PARECER DA COMISSÃO DE AVALIAÇÃO
ANÁLISE DA CONFORMIDADE DO ESTUDO DE IMPACTE AMBIENTAL
PROCESSO AIA N.º 3777

“Barragem da Pontinha, Sítio Encantado, Silves”
(Projeto de Execução)

Comissão de Avaliação

Fevereiro/2026

Figura 1 - Locais de abate para extração de terra.

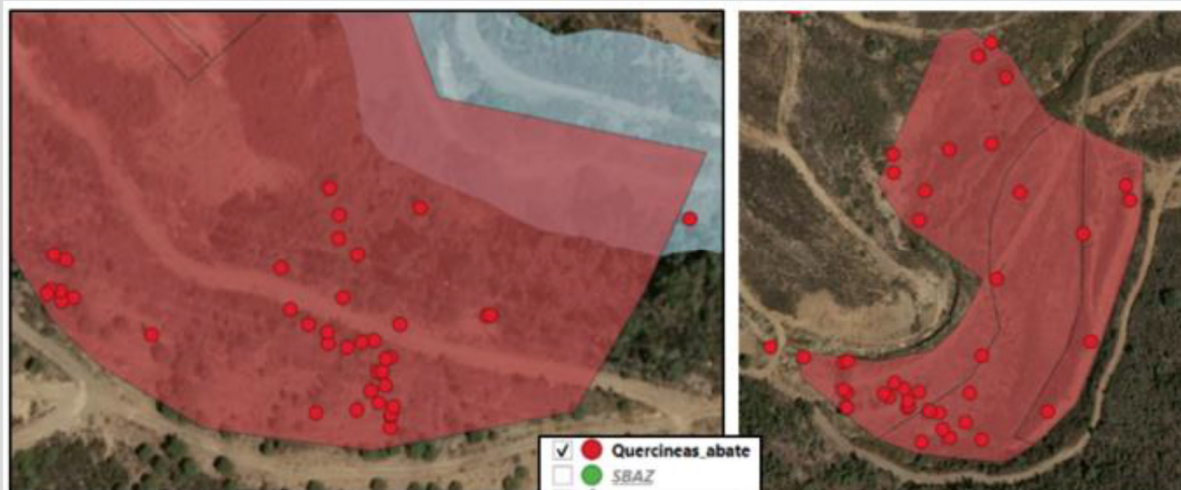
4.3. Tendo em conta que foi identificado um número de sobreiros e azinheiras propostos para abate (ver Figura 1) localizados nas manchas de empréstimo, fundamentar a análise de alternativas que levou à identificação destes locais e explicitar porque não foram consideradas alternativas que evitassem a presença de espécies protegidas, dado que, conforme o levantamento realizado, parecem existir várias áreas nas proximidades onde não há ocorrência de sobreiros e/ou azinheiras. Salienta-se que a escolha de qualquer solução de projeto deve ter como princípio orientador a não afetação de qualquer exemplar arbóreo protegido.

Relativamente à seleção de áreas para manchas de empréstimo (questão 4.3) o proponente justifica que a opção adotada com uma (parcial) inexistência de alternativas. Ainda assim, é reconhecido que existia efetivamente uma alternativa, uma vez que solos com as características requeridas também se encontram “[...] nos vales nas margens do ribeiro, nas zonas prospetadas e a jusante das manchas de empréstimo de jusante [...]”.

A única razão apresentada para a não consideração dessa alternativa prende-se com o facto de essas áreas coincidirem com solos agrícolas. No entanto, tendo em conta que a única afetação de povoamento de sobreiros e/ou azinheiras identificada pelo Proponente resulta da implantação de uma mancha de empréstimo - o que determina a aplicação do Artigo 2.º do Decreto-Lei n.º 169/2001, de 25 de maio, e a consequente necessidade de emissão de uma DIUP -, questiona-se se não seria mais viável a realocação da mancha de empréstimo em causa para solos agrícolas, com eventual realocação das atividades agrícolas, evitando-se assim a afetação do povoamento de sobreiro e/ou azinheira.
